発電所構内の互層部（下部透水層）トリチウムの 地下水モニタリングの状況について

2022年6月20日

東京電力ホールディングス株式会社

【第70,77回 特定原子力施設 監視・評価検討会コメント】

発電所構内の互層部(下部透水層)地下水モニタリングについて(2/2)

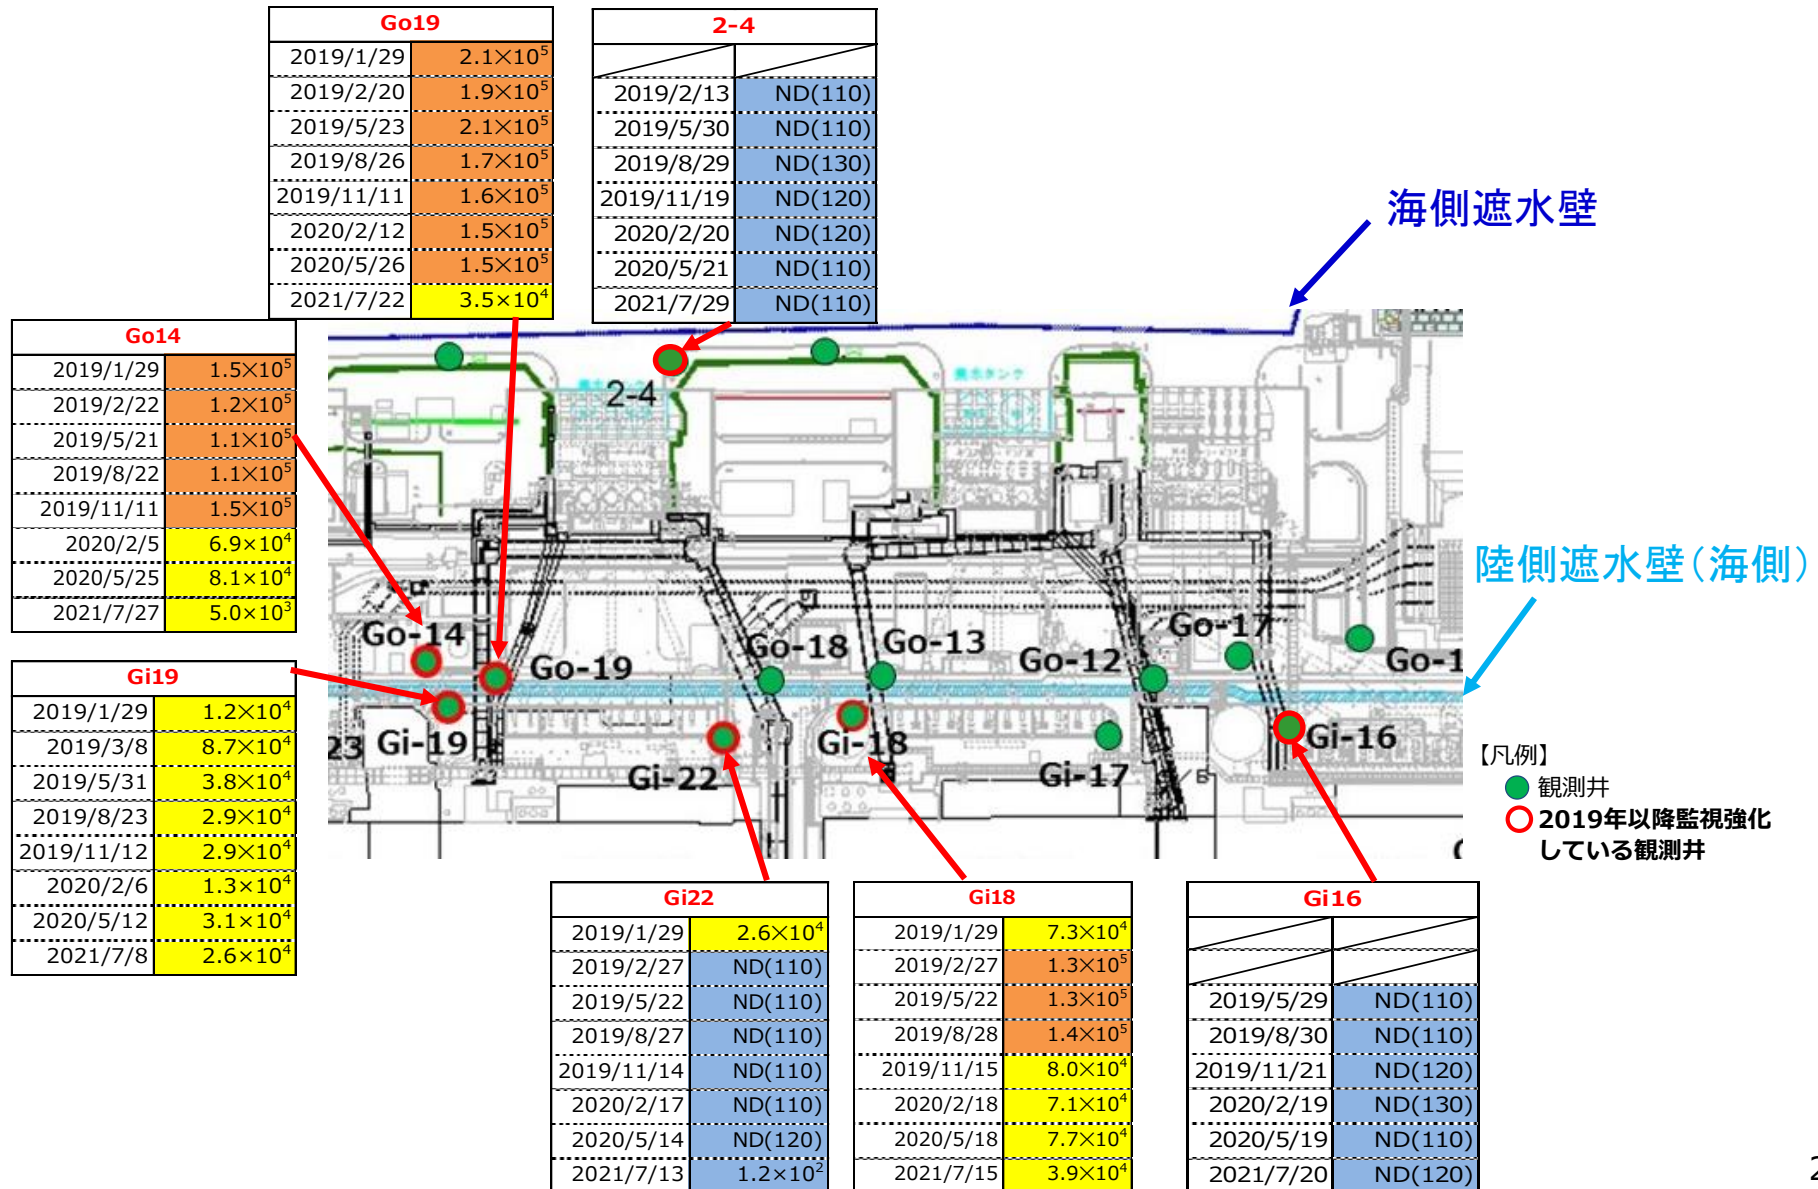
検出されたトリチウムが新たに建屋から漏れ出したものか監視を継続するとともに、網羅的・システマチックな測定を行うことを検討すること。

- ✓ 観測井Gi19及びGi18は、一時的に 1×10^5 Bq/L程度に増加したが、至近の測定結果では 3×10^4 Bq/L程度に低下している。
- ✓ 観測井Gi19及びGi18から距離が離れている観測井Gi16は、検出下限値未満が継続している。

- ✓ 観測井Go14とGo19について、当初 10^5 オーダーに対して、最近はそれぞれ 10^3 オーダー、 10^4 オーダーまで低下傾向がみられている。
- ✓ 観測井2-4については、当初から検出下限値未満で推移している。

以上のように、下部透水層のトリチウムは、事故時に建屋から上部透水層へ漏洩したものが、建屋周辺環境の変化により移流してきた可能性が考えられるが、現在は変化がないことから、新たに建屋からの漏れはないと考えられる。

- ✓ 現状と同様に1年に1回とする。(2022年度は、7月頃実施予定。)
- ✓ 濃度に変化が確認された場合は、採取頻度の見直しを検討する。
